Satakunnankadun katusuunnitelmaehdotus nro 1/21839 välillä  
Pirkankatu - Sepänkatu, V (Amuri B) kaupunginosassa, TRE:  
3378/10.03.02/2022

Tampereen polkupyöräilijät ry muistuttaa seuraavaa

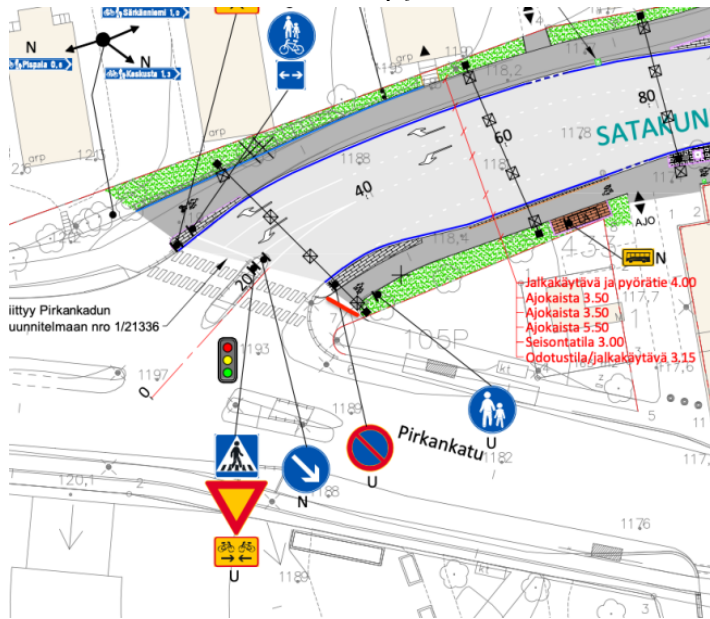
Joten tyydymme ehdottamaan, että Satakunnankadun eteläreunan jalkakäytävän alkua tulisi korostaa esimerkiksi reunakiveyksellä alla olevan kuvan punaisen viivan kohtaan, tai toteuttamalla jalkakäytävän alkuosa kiveyksellä. Tämä selventäisi eroa jalkakäytävän ja pyörätien välillä, koska itse väylän leveydessä ei merkittävää eroa olekaan. Ylipäänsä tamperelaisessa katusuunnittelussa kaivattaisiin selkeämmin tunnistettavaa eroa jalkakäytävälle ja pyörätielle - samaan tapaan kuin ajorata ja jalkakäytävä ovat helposti erotettavissa. Jalkakäytävän pitäisi aina alkaa ja loppua, eikä liukua saumattomasti pyörätiestä.
